# 改善箇所説明図

基準不適合発生箇所

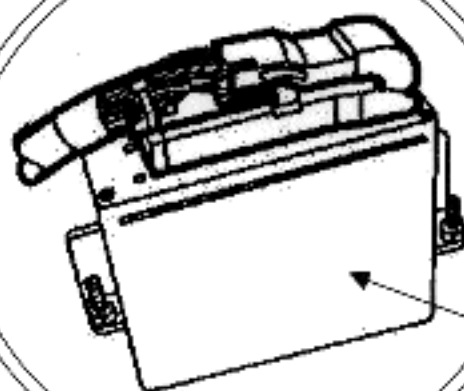
原動機において、燃料噴射量等を制御するコンピュータのプログラムが不適切なため、そのままの状態で使用を続けると、最悪の場合、当該原動機の停止、または、始動が困難になるおそれがある。

| プログラムバージョン番号 |                     |
| 対策前          | EA1SF02C, 53D 以外のもの |
| 対策後          | EA1SF02C, 53D       |

全車両、当該コンピュータのプログラムを書き換える。
